リコール情報：Z250（2014年3月6日届出）

改善箇所説明図 Z250

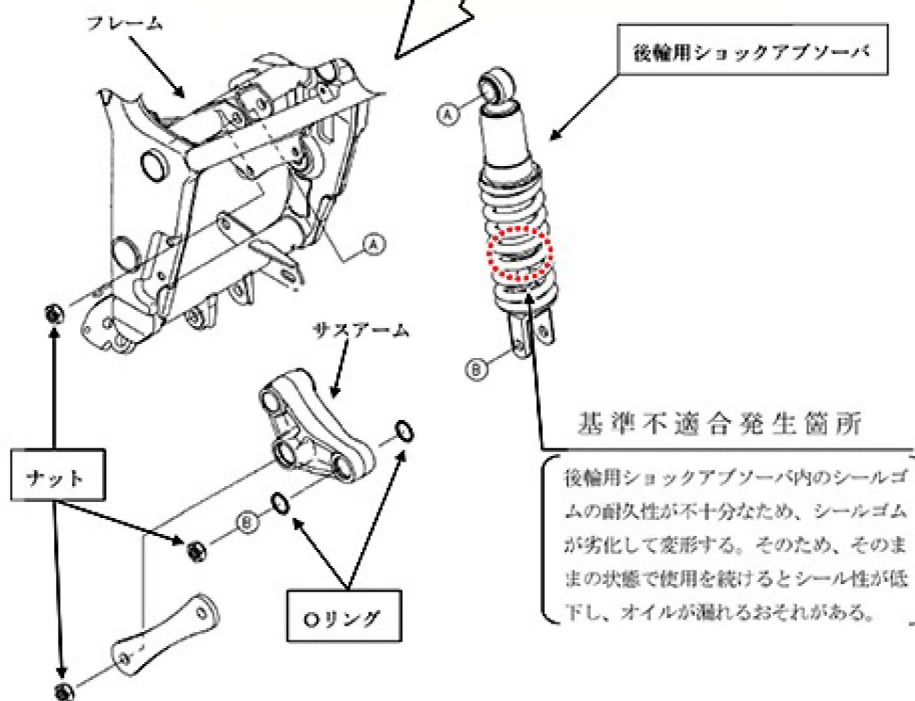
基準不適合発生箇所
 後輪用ショックアブソーバ内のシールゴムの耐久性が不十分のため、シールゴムが劣化して変形する。そのため、そのままの状態で使用を続けるとシール性が低下し、オイルが漏れるおそれがある。

改善対策の内容
 全車両、後輪用ショックアブソーバを対策品と交換する。それに伴い、取付ナットとOリングを新品と交換する。

注： は交換部品を示す
 識別：後輪用ショックアブソーバの下側ブラケットに白色の識別ペイントを塗布する。
